Modulo per la presentazione delle osservazioni per i piani/programmi/progetti sottoposti a procedimenti di valutazione ambientale di competenza statale

ID: Codice procedura (ID_VIP/ID_MATTM):10844

Impianto per la produzione di energia elettrica da fonte eolica, costituito da 6 aerogeneratori della potenza complessiva di 37,2 MW, un sistema di accumulo da 25 MW e relative opere connesse in località "Rempillo" nel comune di Pitigliano (GR).

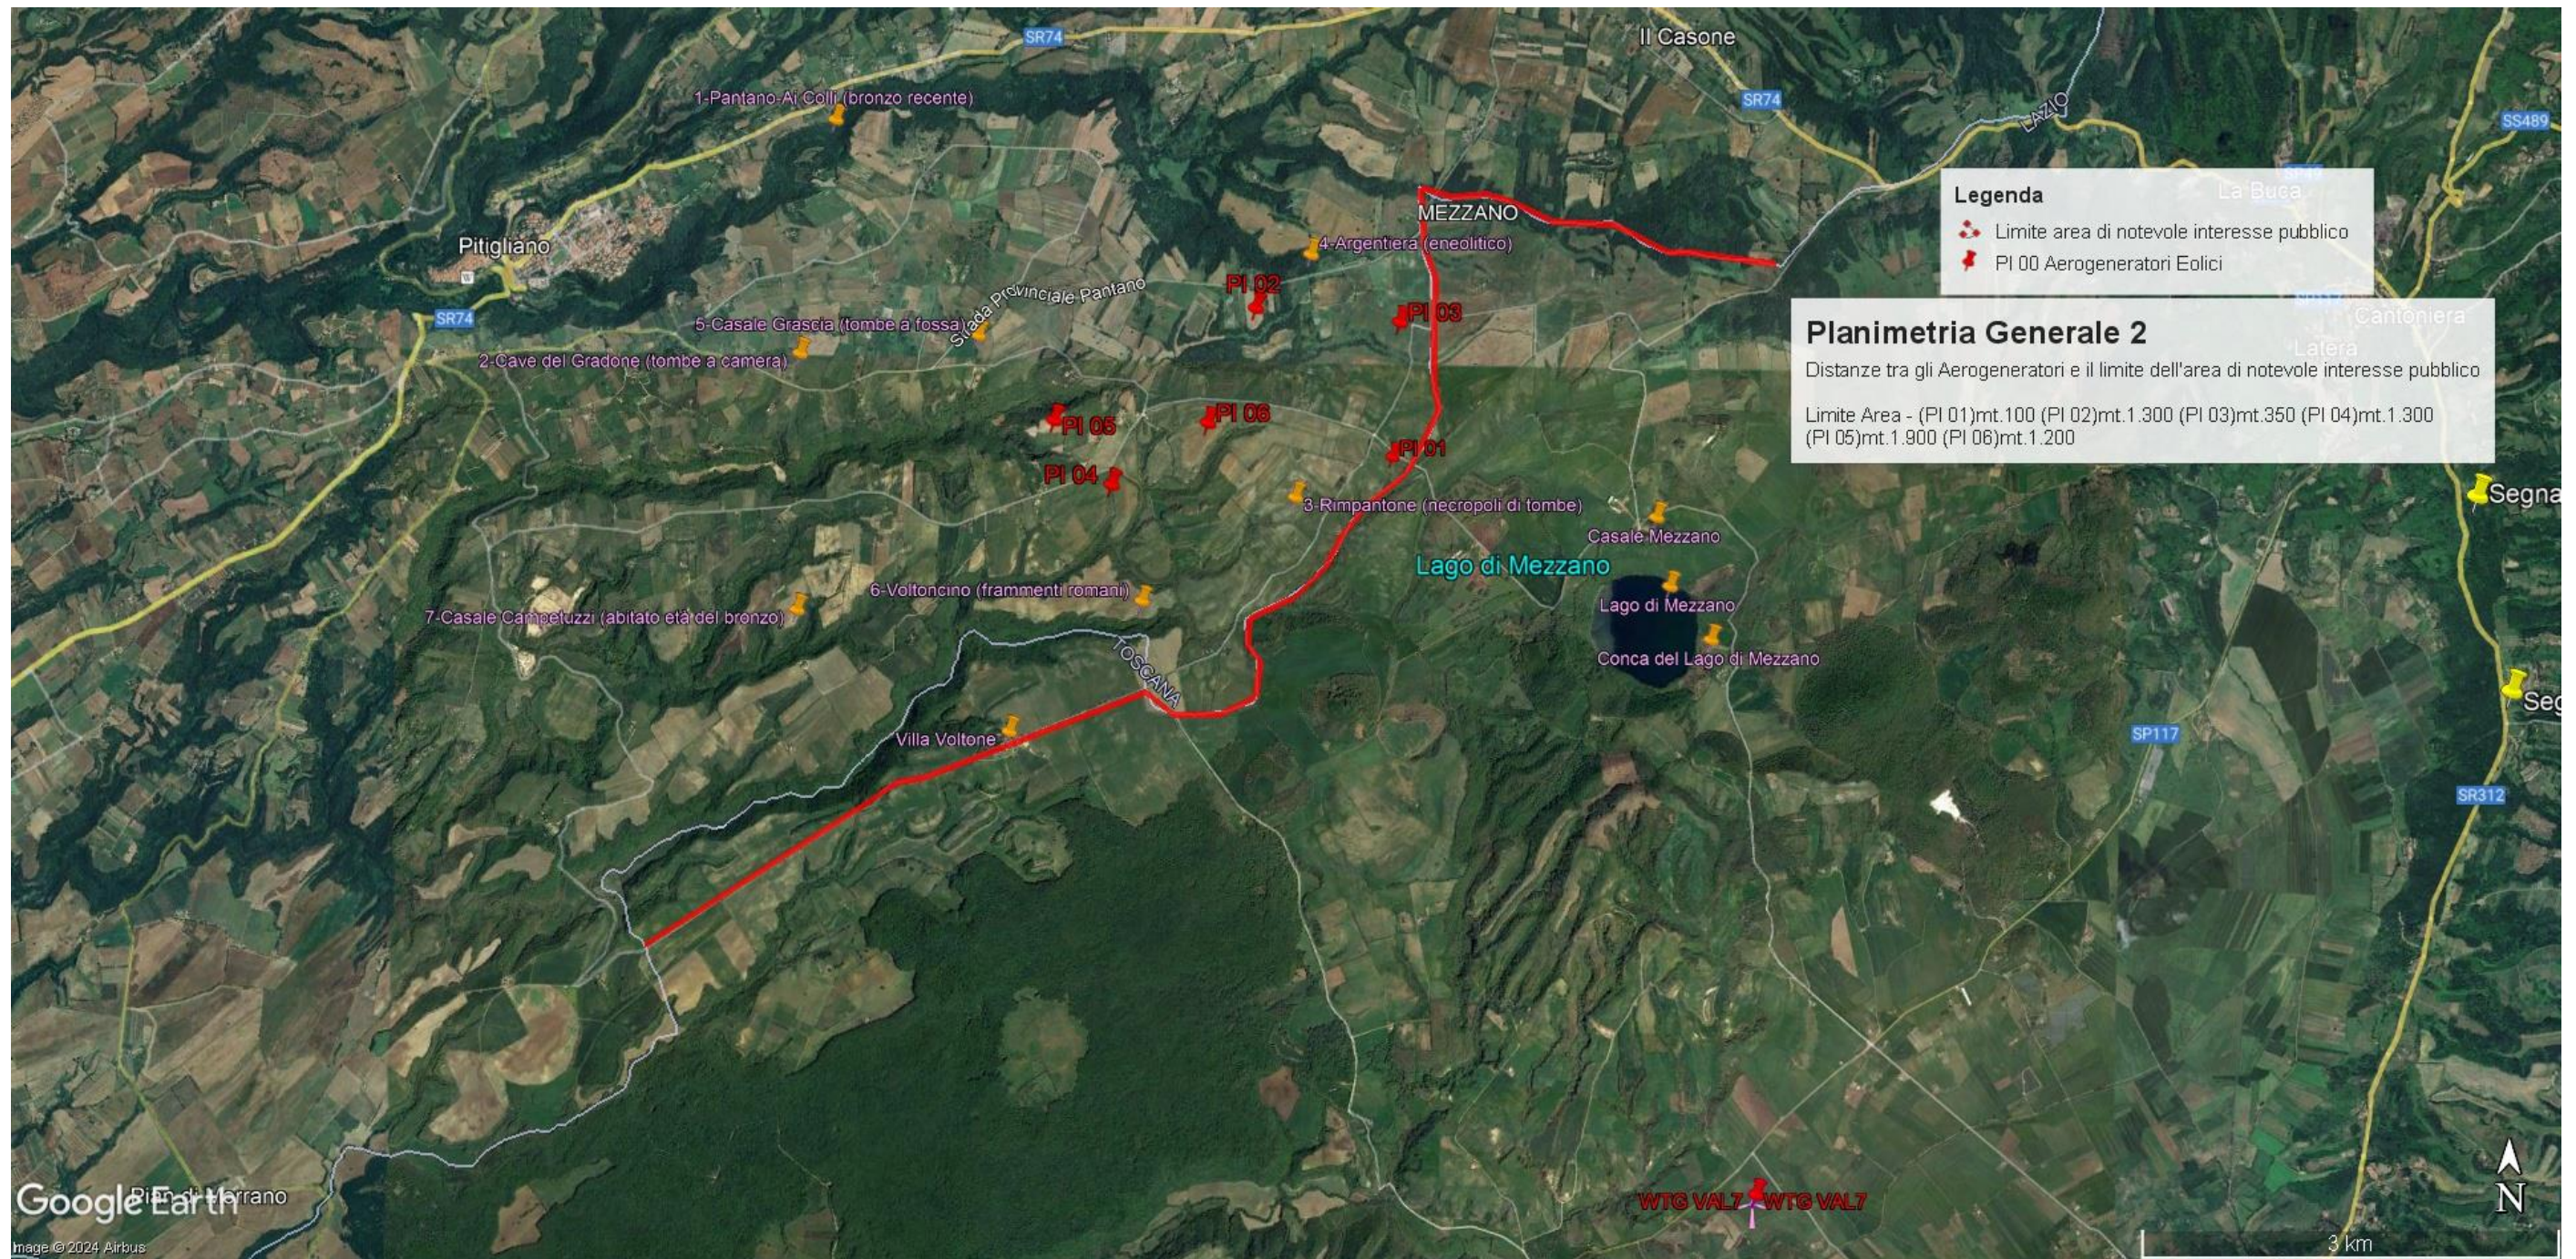
In sintesi, visti l'art. 20 comma 8 lettera c) quater del D.Lgs n 199/2021 e le Linee guida nazionali appena citate, considerato l'enorme impatto dell'impianto eolico industriale denominato "Rempillo" sulla zona paesaggistica di notevole interesse pubblico ben individuata nelle immagini n.1 e n. 2 e sui

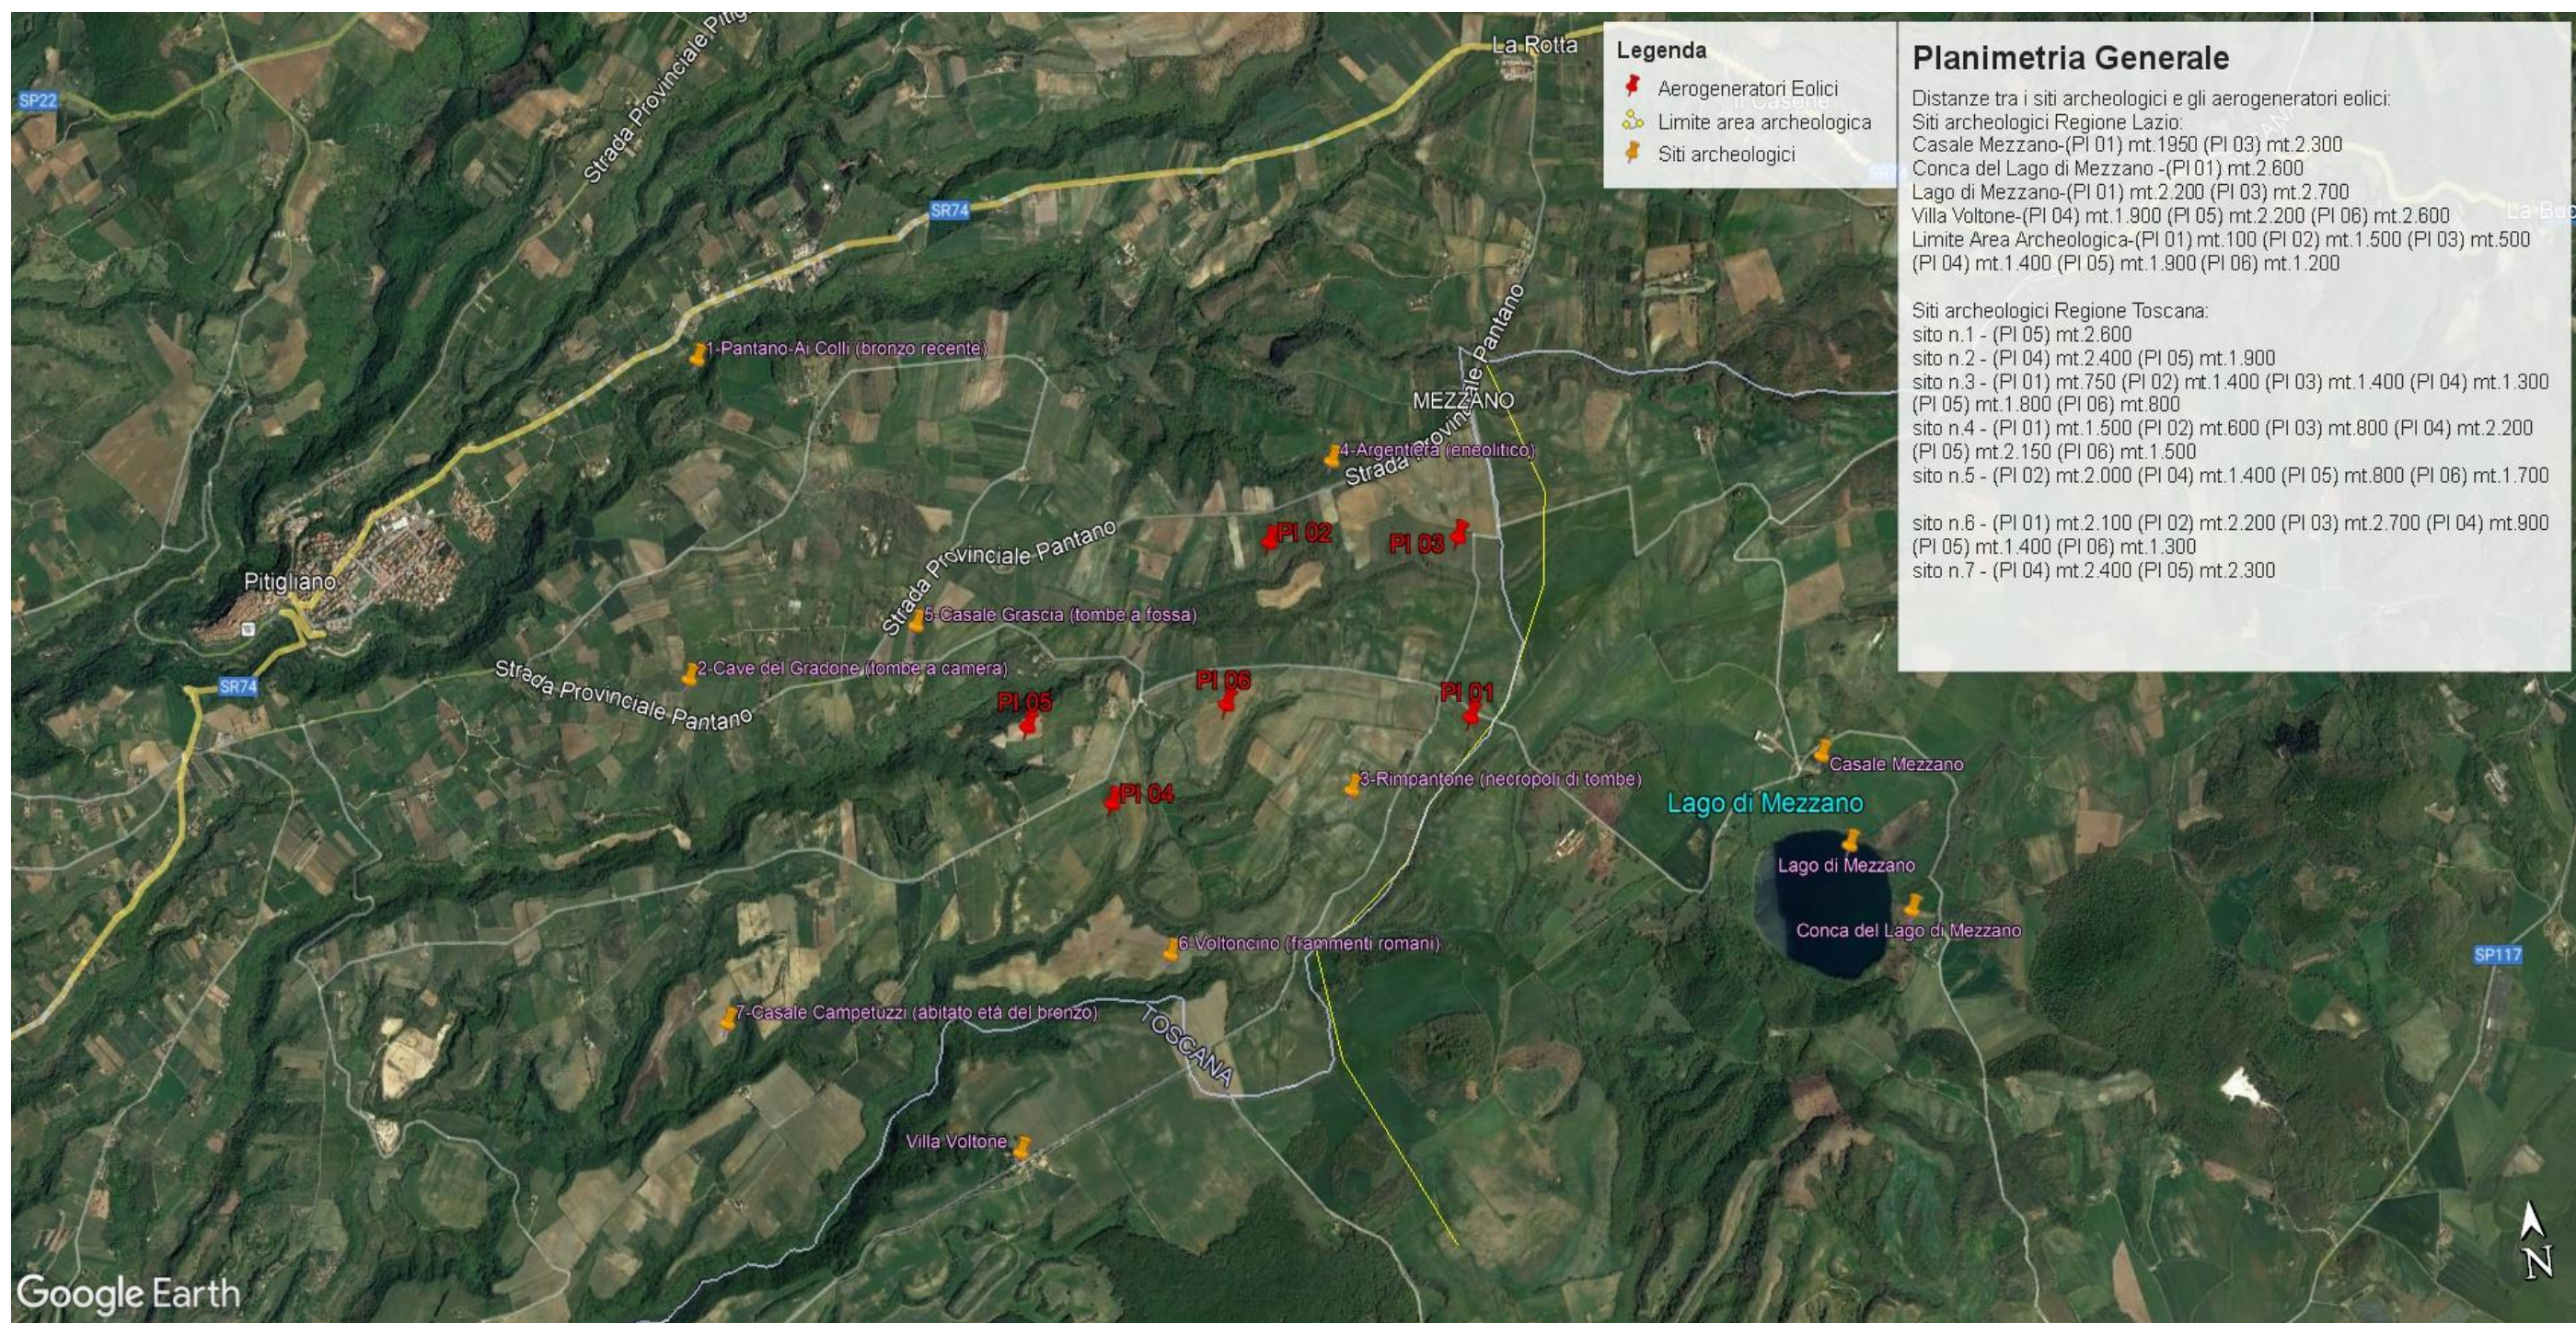
Beni Culturali evidenziati nell'immagine n. 3 dell'Allegato alle presenti Osservazioni, per la collocazione delle pale P04 e P05 direttamente all'interno del perimetro di un'area archeologica e per gli impatti anche sull'area intermedia e vasta dei pregiati territori laziali della Tuscia settentrionale e in particolare di quelli del pitiglianese ricco di emergenze agricole, naturalistiche, storiche e archeologiche del periodo etrusco ma non solo, si chiede che venga negata l'autorizzazione all'insediamento dell'impianto eolico denominato "Rempillo".

Immagine n. 4 Situazione di saturazione da impianti FER nella provincia di Viterbo. Non sono riportati gli impianti fotovoltaici e agrivoltaici che hanno inciso per buona parte nel cumulo di impianti FER per superare già nel 2023 gli obiettivi del PNIEC assegnati alla Regione Lazio per il 20230.

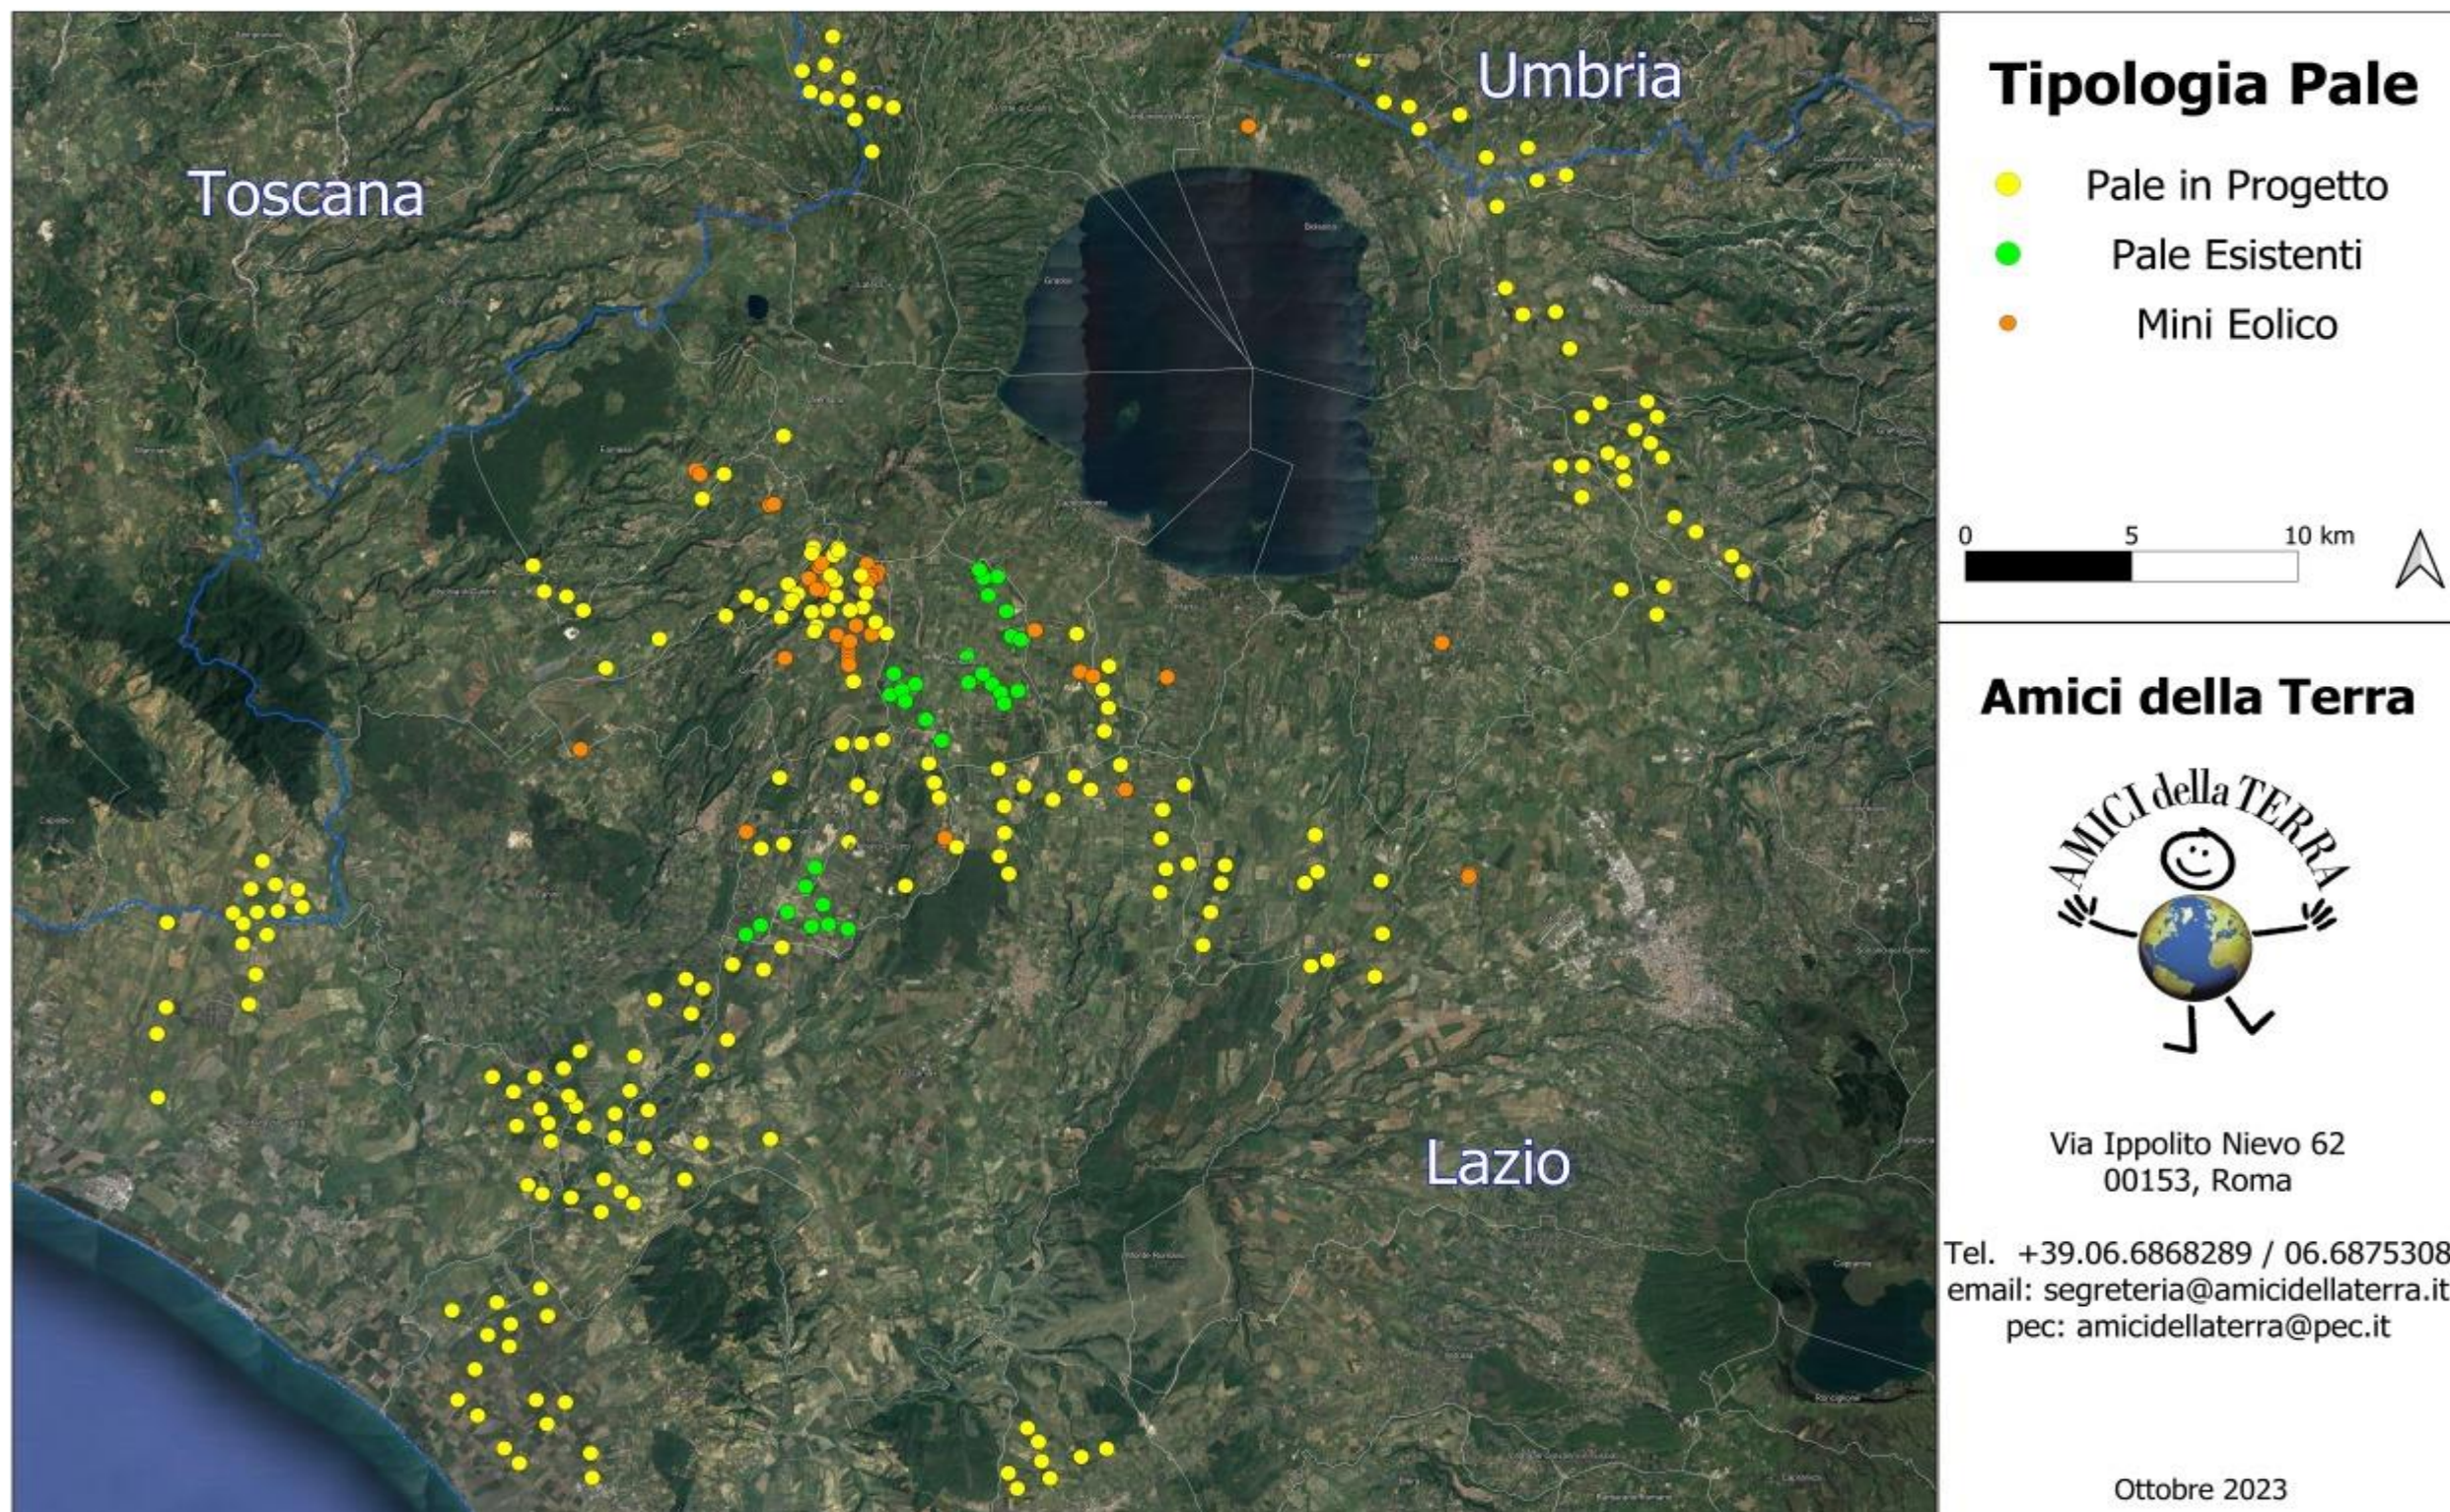
Quindi anche la Regione come Ente deputato dalla normativa nazionale a legiferare sulle aree idonee e non idonee si è espressa riguardo al fatto che abbia assolto ai doveri e alle quote stabilite dal PNIEC e in ambito regionale la provincia di Viterbo è stata quella con il più alto tasso di impianti FER tra tutte e quindi ormai satura ed il cumulo degli impianti FER installati, autorizzati e in progetto rappresenta una **elevata criticità per la sostenibilità ambientale di ulteriori eventuali iniziative.** L'impianto eolico “Rempillo” pur essendo “esterno al confine provinciale e regionale ma nelle sue immediate vicinanze (a soli 100 metri i primi due aerogeneratori) oltre ad impattare sul territorio e sulle economie di tre Comuni del Lazio (Farnese, Valentano e Latera) si trova nelle fasce di rispetto dei Beni di notevole interesse pubblico come si è evidenziate nelle Osservazioni nn. 1 e 2 e crea anche degli impatti negativi anche sui beni naturalistici come verrà dettagliato nell'Osservazione n. 4. Inoltre andrebbe a sommarsi al già enorme cumulo di impianti eolici e fotovoltaici e geotermici che già creano una elevata criticità ambientale nella provincia di Viterbo e interferiscono anche con il territorio toscano come si può vedere dalle immagini nn. 4 e 5
